NVE

Endringssøknad - Onarheim kraftverk, Kvinnherad kommune

1 Innleiing

Figur 1 Situasjonsplan av konsesjonsgitt alternativ. Skissa er førebels og måla i vassvegen kan avvika noko frå dei som er oppgitt i konsesjonen.

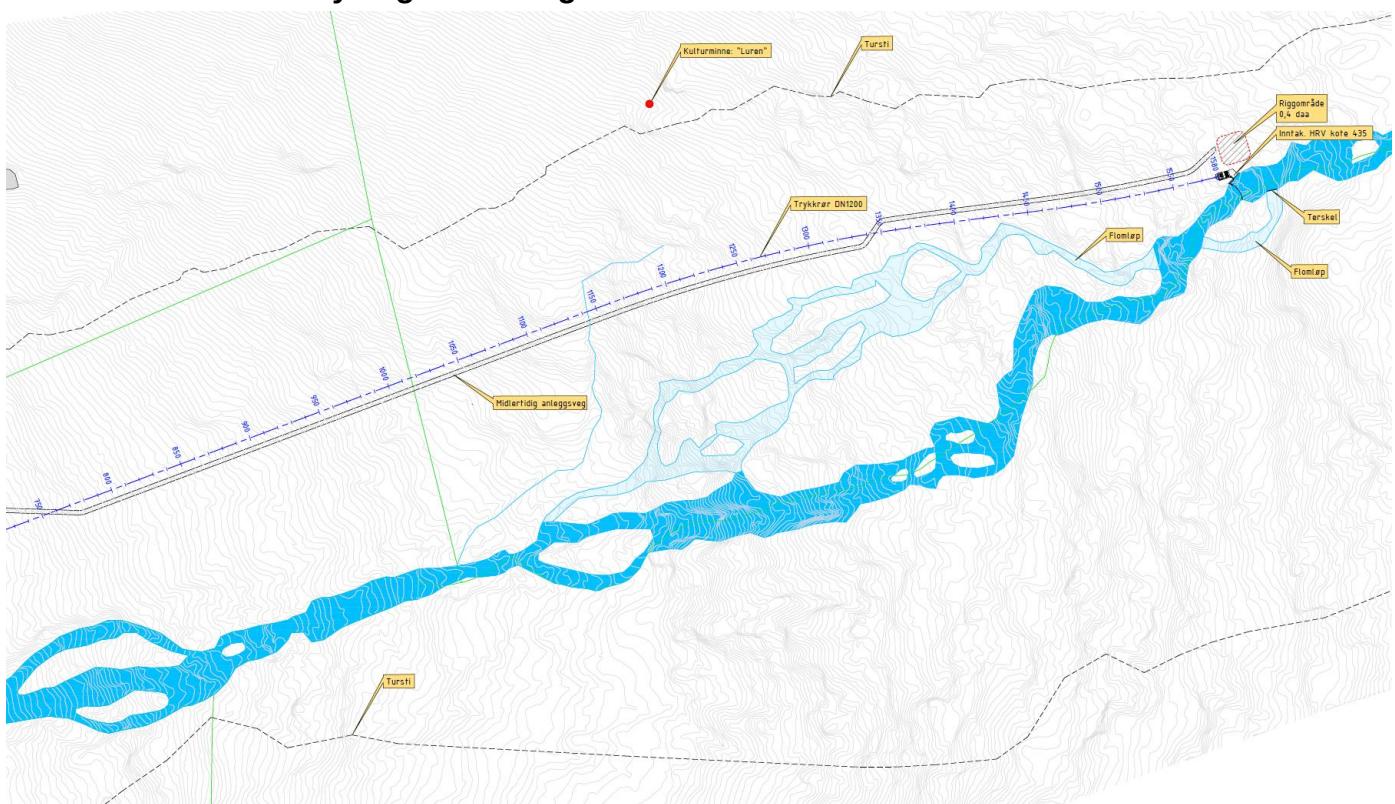
I konsesjonsgitt alternativ er vassvegen planlagt med nedgrave rør (om lag 1200 m) og borehol (om lag 435 m). Figur 1 viser førebels planskisse av øvre del av vassvegen, konsesjonsgitt alternativ. Rørtrasé og boreholspåhogg med riggområde er teikna inn. Endeleg utforming og plassering av alle installasjonar skjer i dialog med berørte partar og NVE sitt miljøtilsyn, som må godkjenna dei detaljerte planane for utforming og gjennomføring.

Tunnelen vert bora nedanfrå og vert om lag 435 meter lang. Overgang mellom borehol og røyr er planlagt ved kote 330. Området består av ein skrent med fleire moglegheiter for påhogg.

Det er planlagt ein mellombels anleggsveg langs røygata opp til påhogg for borehol. Det er ikkje planlagt veg mellom påhogg og inntak.

Inntaket er planlagt bygd veglaust. I anleggsfasen må difor alt av utstyr og materialar transporterast med helikopter. Det er estimert om lag 430 helikopterturar i løpet av 4-6 månadar som utgjer anleggsfasen til inntaket.

Figur 2 Situasjonsplan av alternativ utan borehol. Skissa er førebels og måla i vassvegen kan avvika noko frå dei som er oppgitt i konsesjonen.

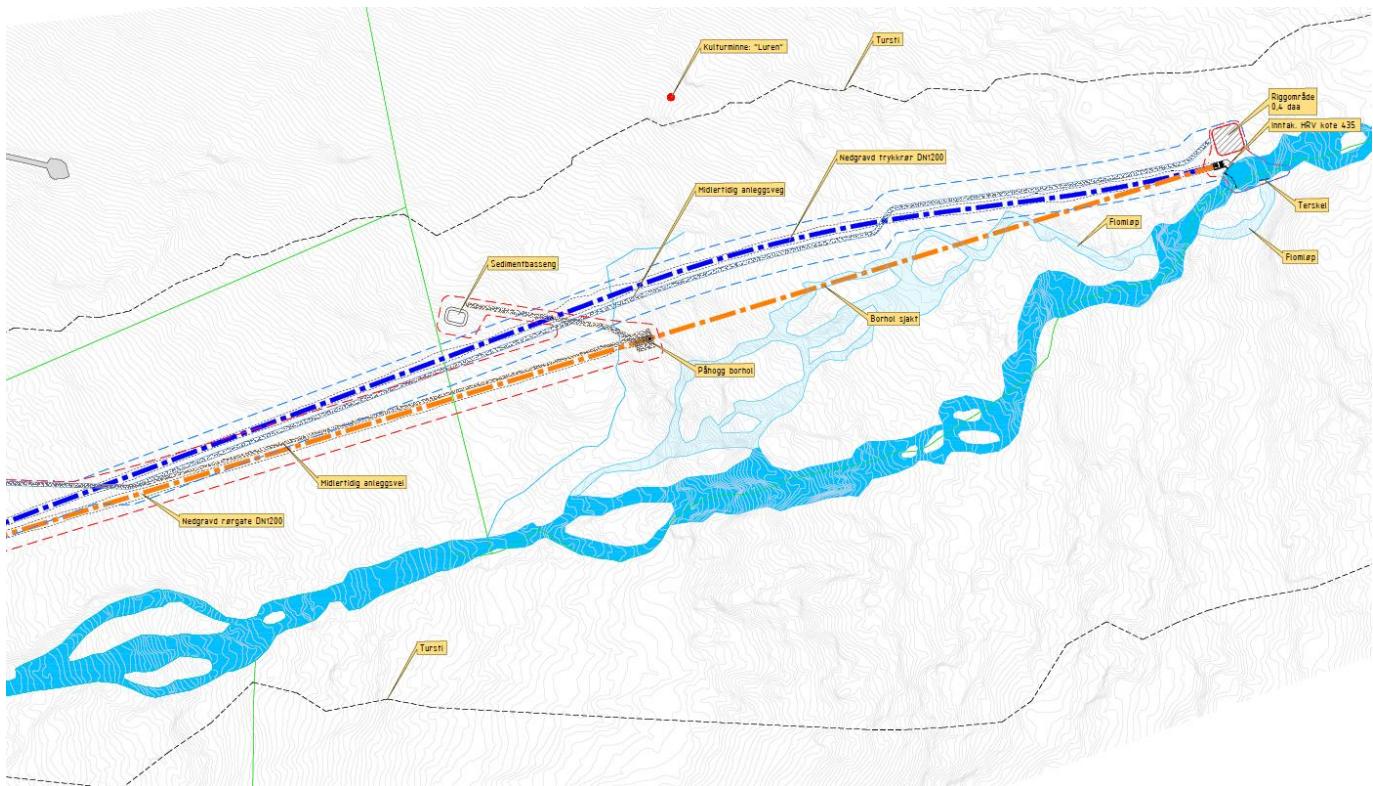
SKL føreslår å leggje nedgrave rør heile vassvegen. Totalt vert rørtraséen då om lag 1600 meter lang, det vil sei om lag 400 meter lengre enn i konsesjonsgitt alternativ. Endringssøknaden omhandlar dei øvste om lag 400 m. Ein eigna rørtrasé er teikna inn i Figur 2. Endleg utforming skjer i dialog med berørte parter og NVE.

Forlenginga av rørtraseen vert utført på same måte som rørtraseen i konsesjonsgitt alternativ. Røyret har ein diameter på 1200 mm og i anleggsfasen vert eit om lag 24 meter breitt belte berørt for legging av rør og etablering av mellombels anleggsvag. Terrenget er godt eigna for etablering av grøftetrasé. Grunnen består av ein kombinasjon av lausmassar og fjell. Hellinga er slak nok til at det ikkje er naudsynt med krappe svingar i den mellombelse anleggsvagen. Rørtraseen vert lagt mest mogleg lempelag i terrenget og ein kan unngå store fjellskjeringsar. Ved ferdigstilling vert rørgate og anleggsvag dekt til med stadlege massar og det vert lagt til rette for revegetering med stadeigen vegetasjon.

Det vert søkt om å forlenga den mellombelse anleggsvagen langs rørgata heilt opp til inntaket.

Den mellombelse anleggsvegen vert nytta til etablering av inntaket i anleggsfasen. Det vert ikkje bruk for helikopter i anleggsfasen. For straumforsyning og kommunikasjon til inntaket vert det grave ned nettkabel og fiber i røyrtraseen mellom inntak og kraftstasjonen.

Figur 3 Situasjonsplan med begge alternativ teikna inn. Rørgate og boreholstrasé for konsesjonsgitt alternativ er teikna inn med oransje. Ny føreslått trasé med nedgrave rør er teikna inn med blått. Skissa er førebels og måla i vassvegen kan avvika noko frå dei som er oppgitt i konsesjonen.

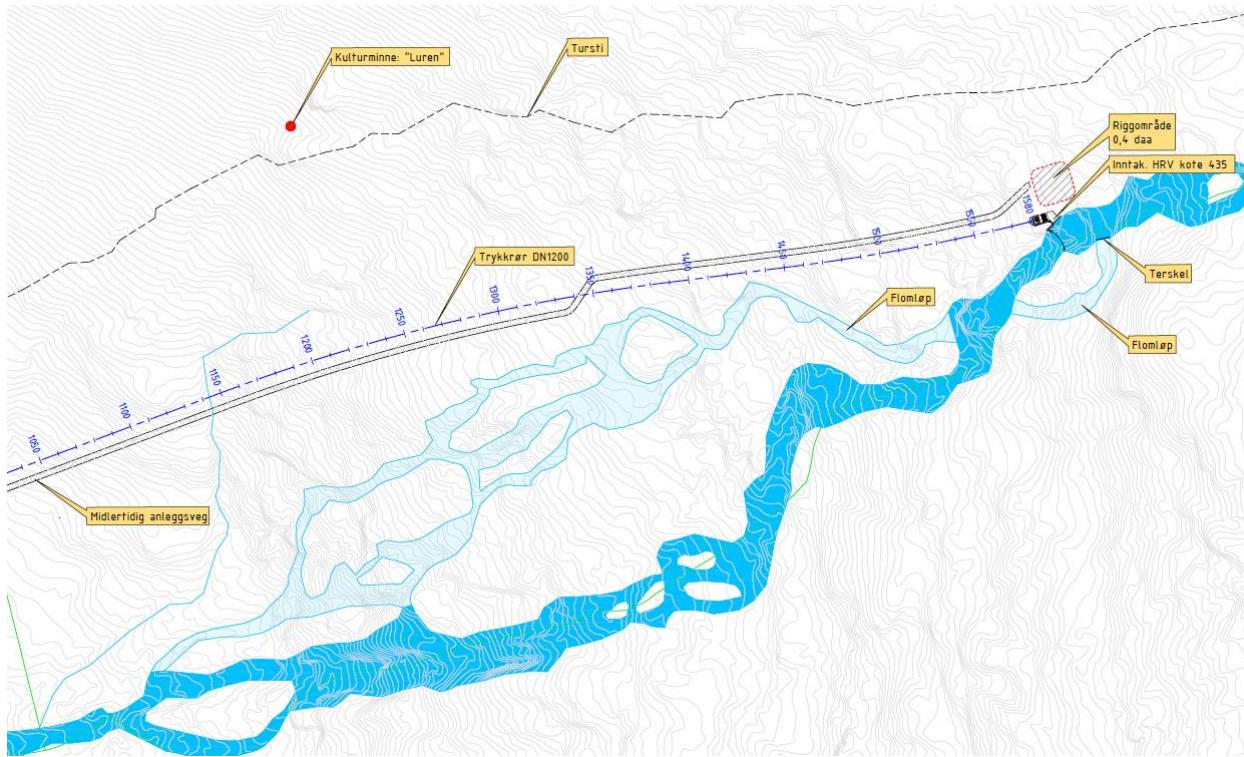
Endringa det vert søkt om består i å forlenga rørgata heilt opp til inntaket, slik at vassvegen vert ein nedgraven rørgate på om lag 1600 m i staden for at vassvegen er delt opp i eit stykke med nedgrave rør (om lag 1200 m) og eit stykke borehol (om lag 435 m). Figur 3 viser føreslått trasé for begge alternativ. Ny føreslått trasé for vassvegen, markert med blått, ligg noko lenger nord for elva enn for konsesjonsgitt alternativ. Planskissene er førebels og uavhengig av alternativ vil nøyaktig plassering av installasjonar skje i dialog med berørte partar og NVE sitt miljøtilsyn.
